聯聚瑞和大廈高層集合住宅新建工程

環境影響說明書

申請備查內容

中華民國 107 年 8 月 2 日

圖 1 基地內車行動線示意圖—地下一層（變更前後對照）

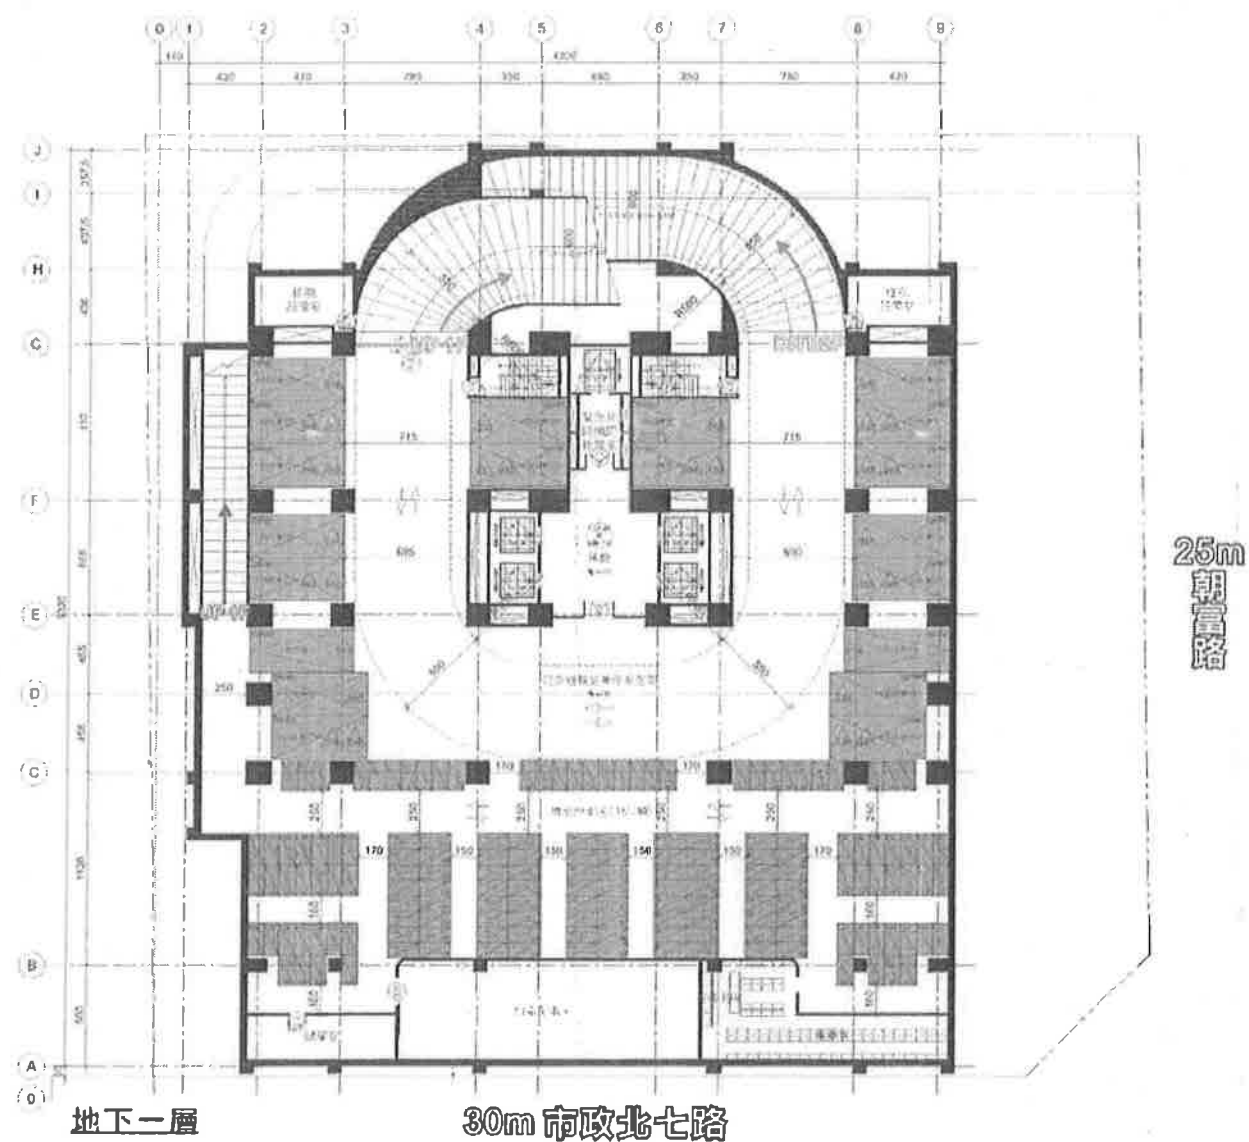
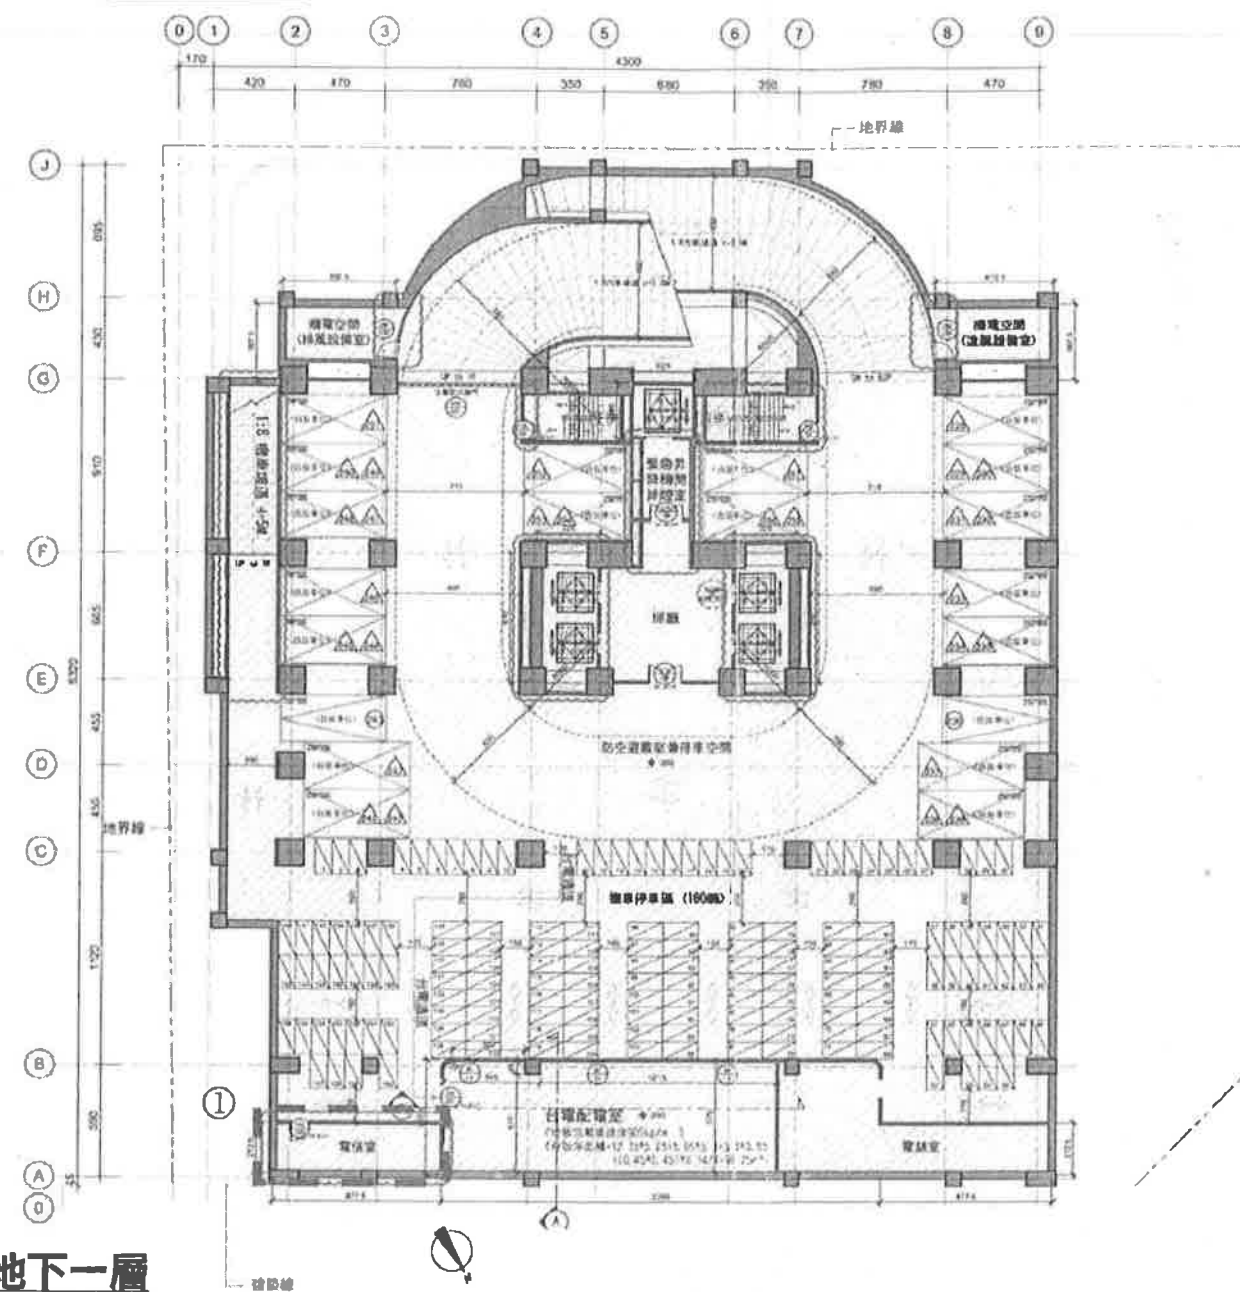
1.地下一層原儲藏室位置取消，變更電信室。

圖 2 基地內車行動線示意圖—地下二層（變更前後對照）

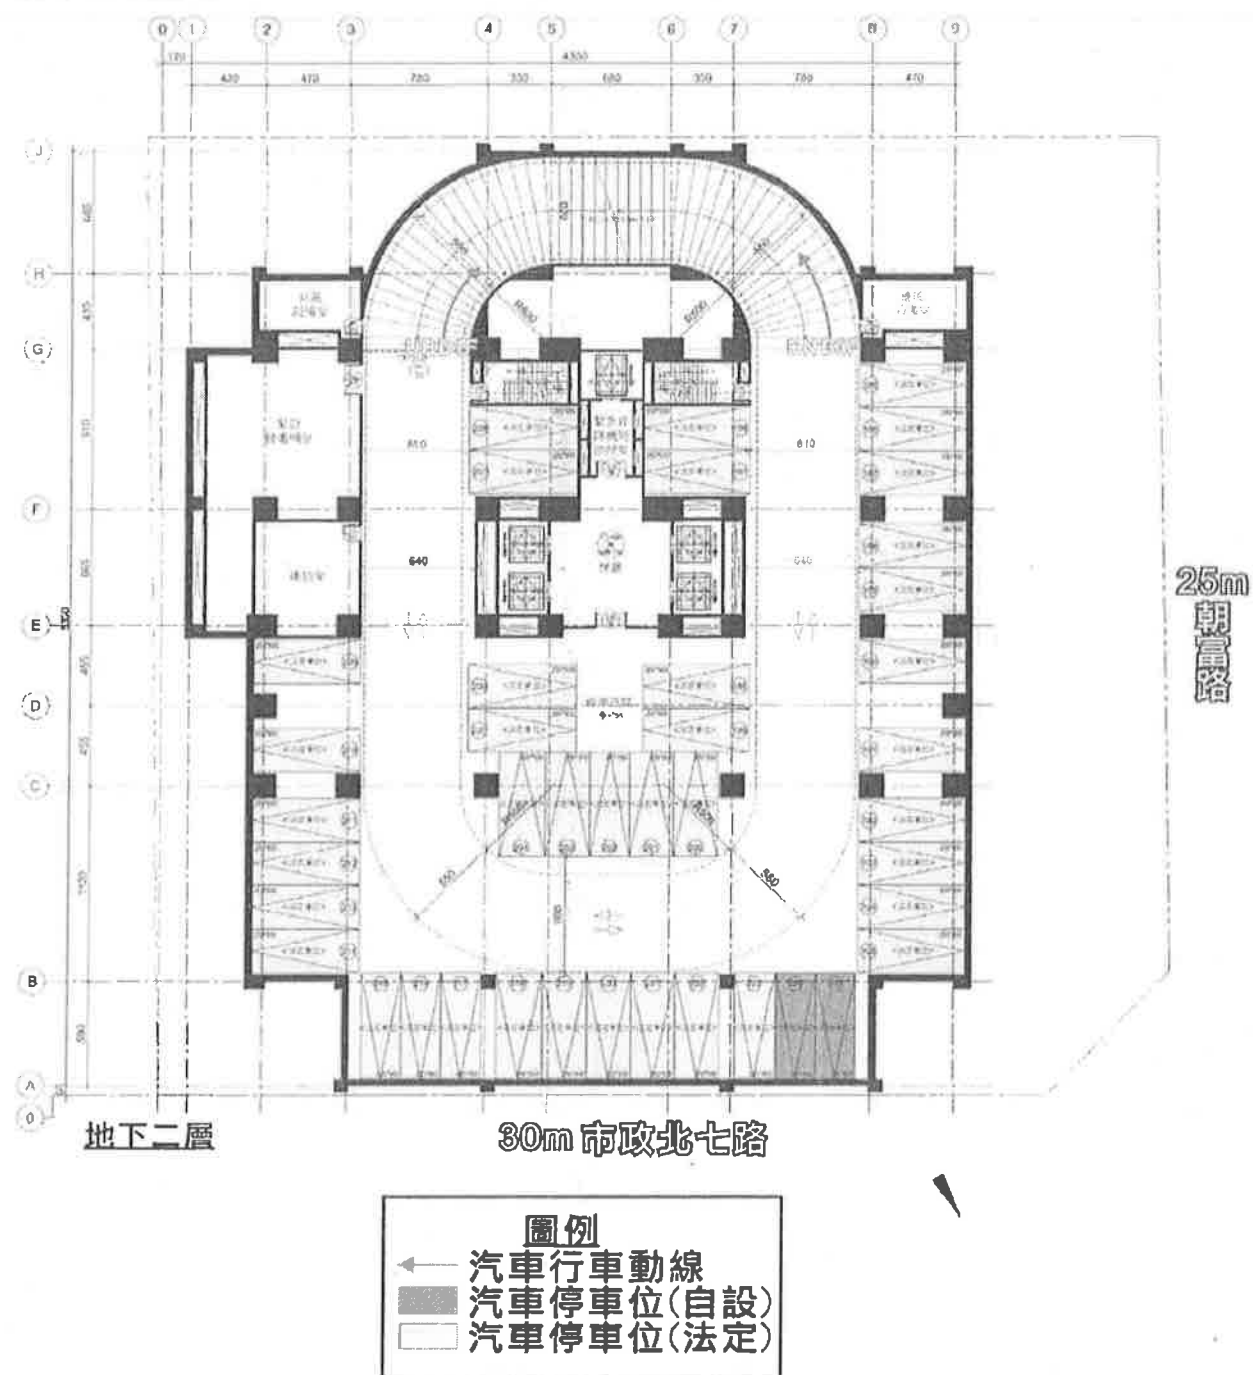
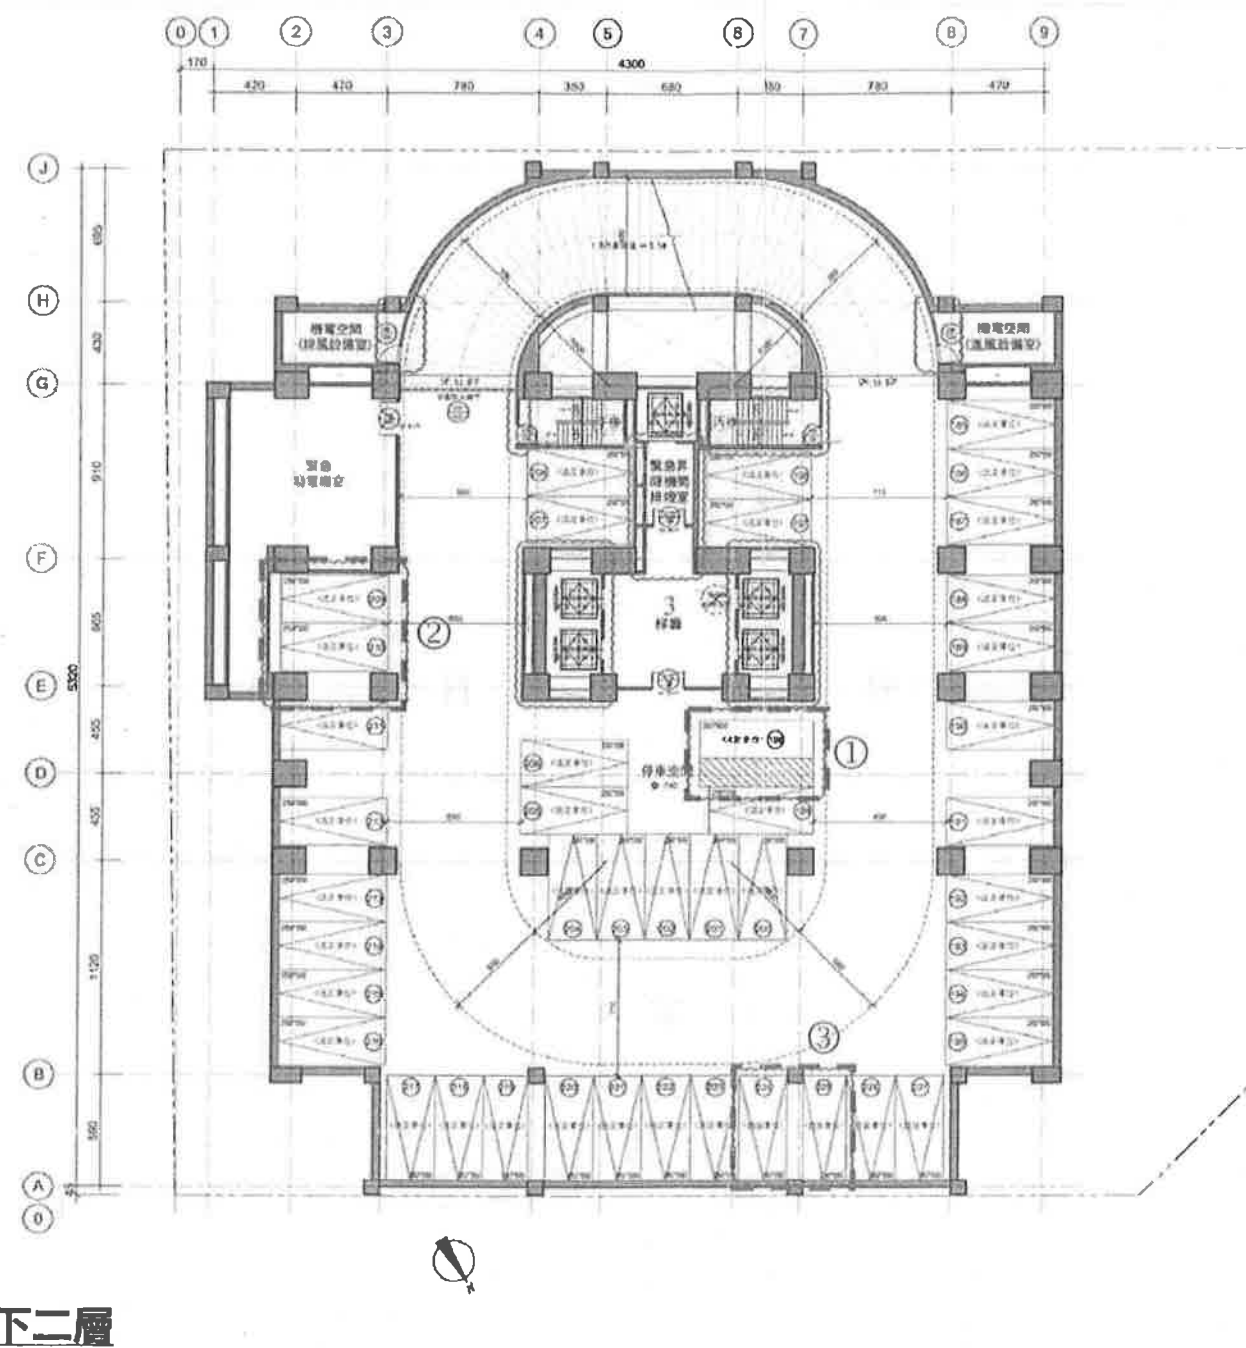
1. 地下二層之 1 輛法定汽車停車位，調整為法定無障礙汽車停車位。
2. 原規劃電信室設置空間改增設 2 輛汽車停車位（劃設為法定車位）。
3. 地下二層之 2 輛法定汽車停車位，改為 2 輛自設汽車停車位。綜上，本次變更後實設汽車停車位總數量為 257 輛（含自設停車位 34 輛），增加 2 輛自設汽車停車位。

屋突綠覆面積檢討圖 SCALE: 1/300

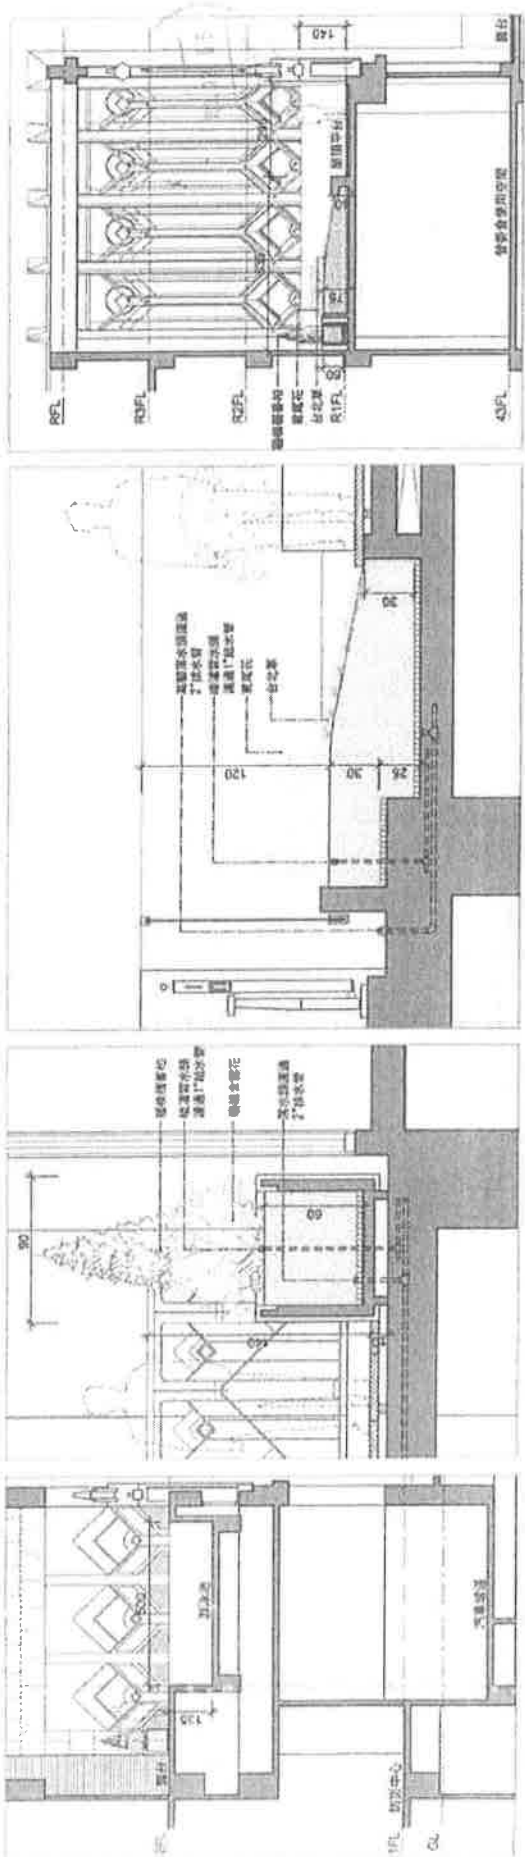
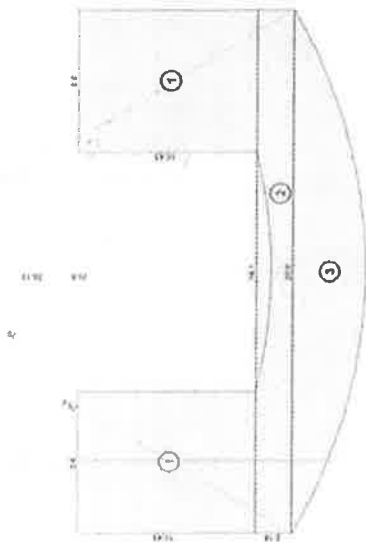
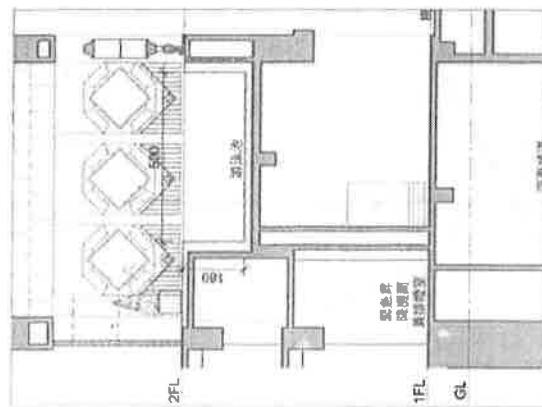
變更前屋突一層綠化面積 127.08m^2
 變更後屋突一層綠化面積 129.66m^2
 本次變更後屋突一層綠化面積增加 2.58m^2

屋突實際綠覆面積: $129.66\text{m}^2 > 108.32\text{m}^2$ OK

圖 3 基地內車行動線示意圖一

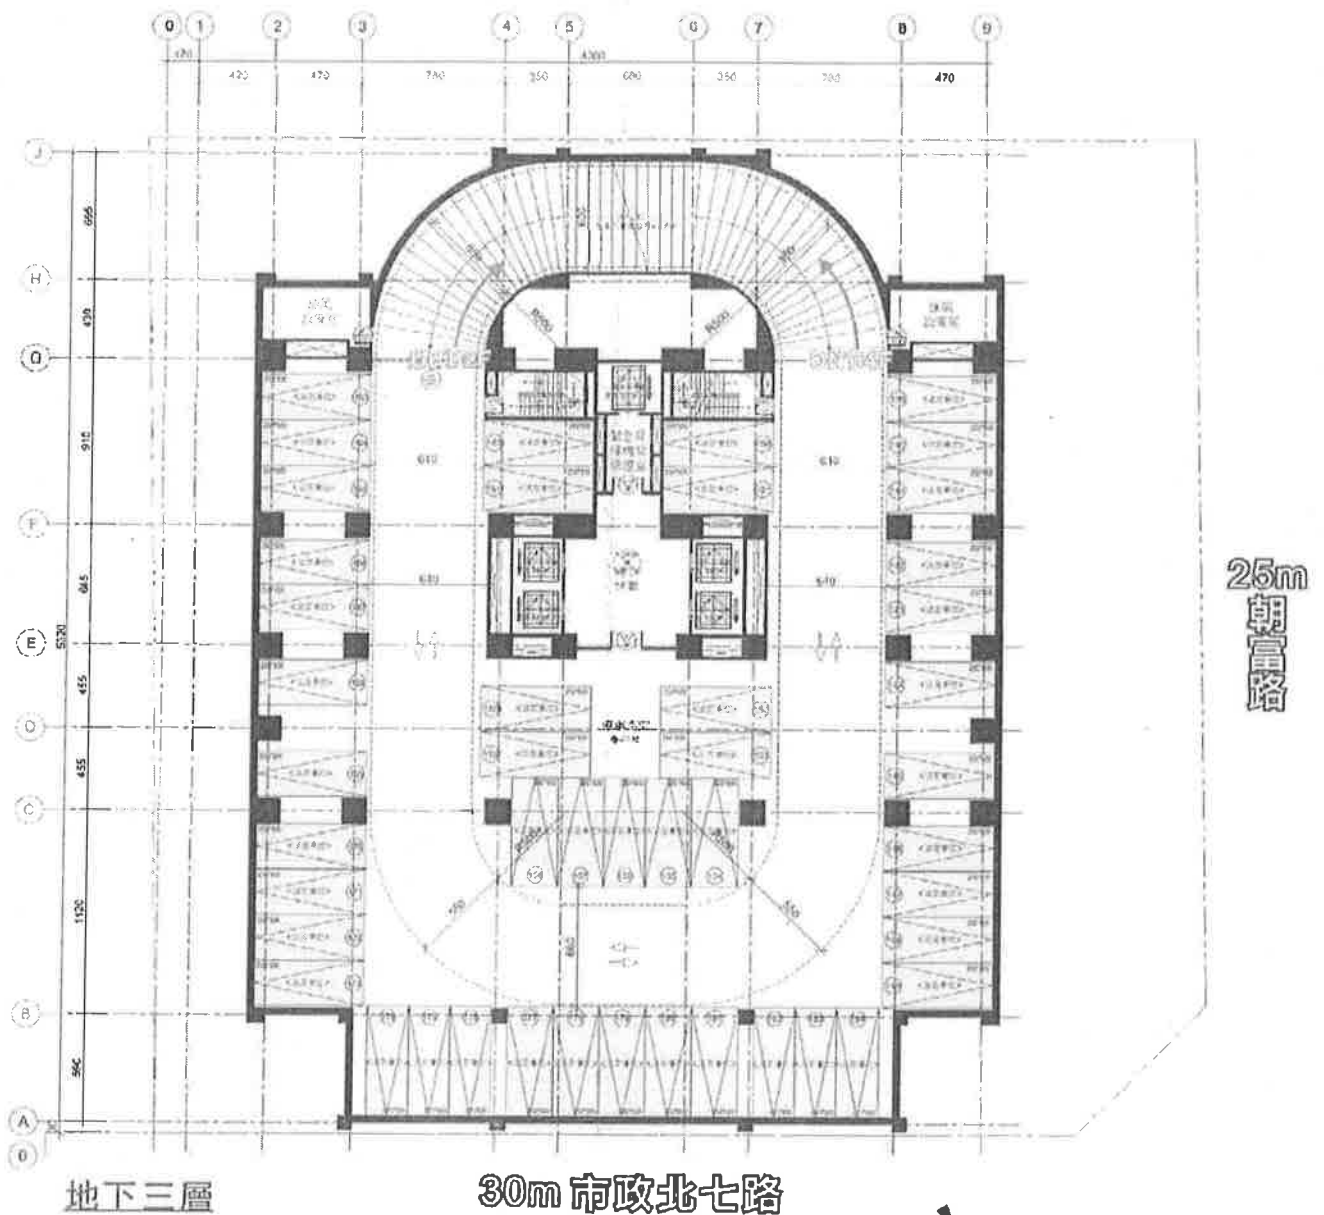
1. 地下三層之 1 輛法定汽車停車位，調整為法定無障礙汽車停車位。

圖 4 基地內車行動線示意圖一

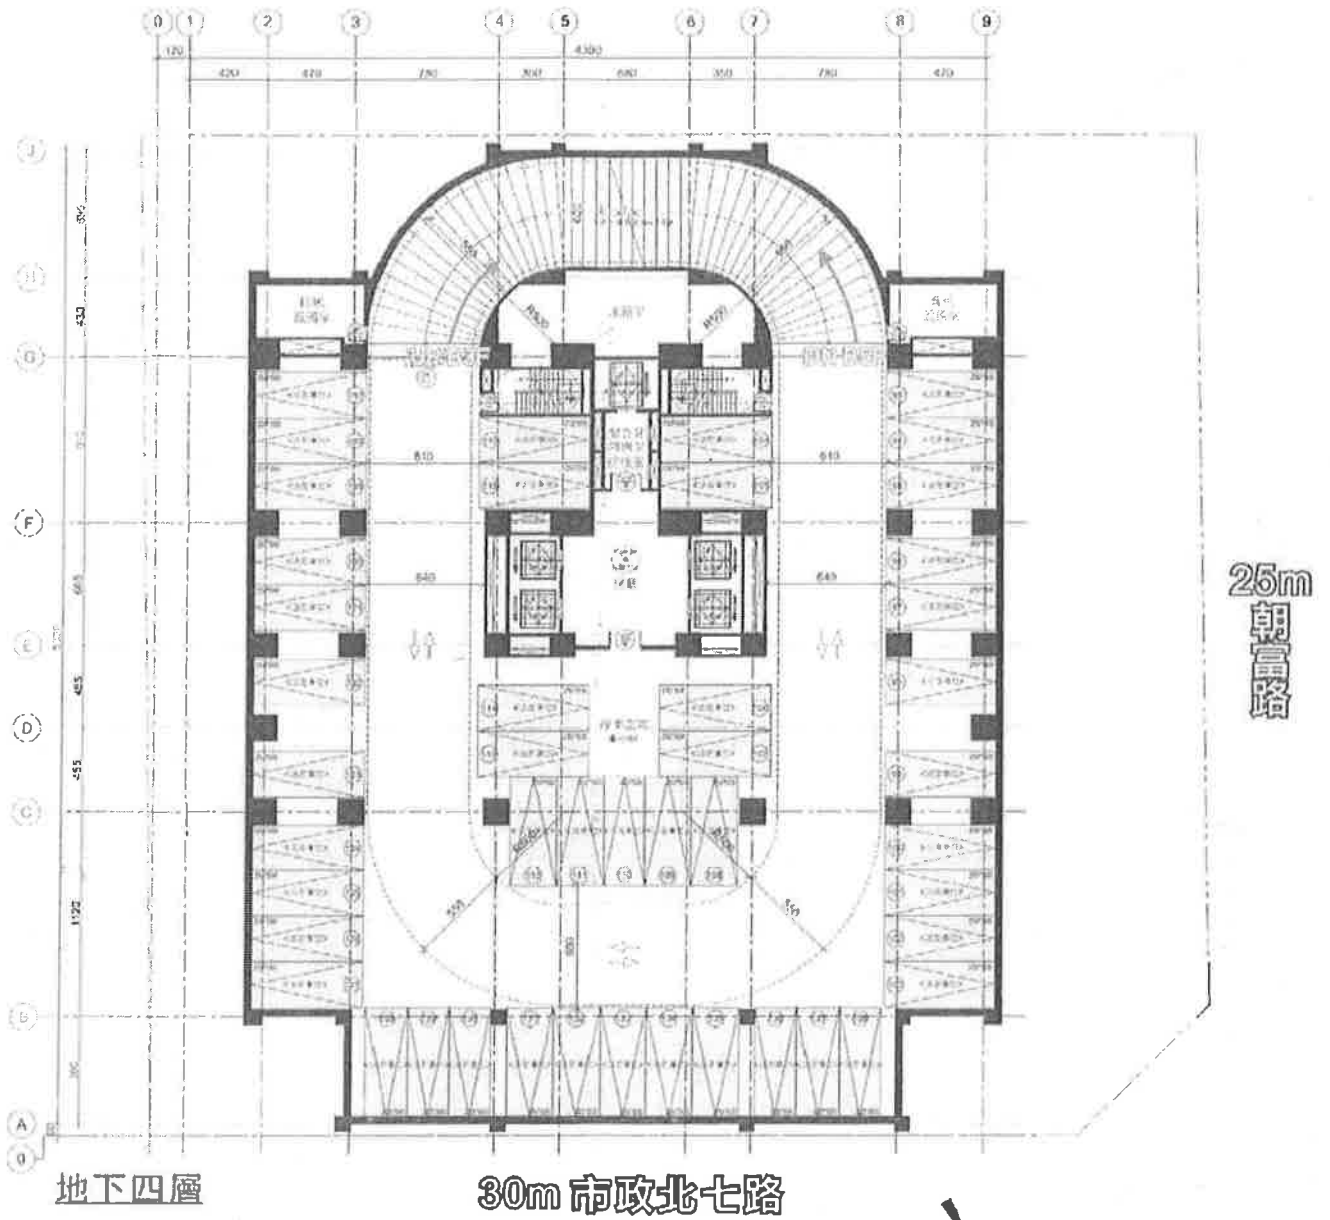
1. 地下四層之 1 輛法定汽車停車位，調整為法定無障礙汽車停車位。
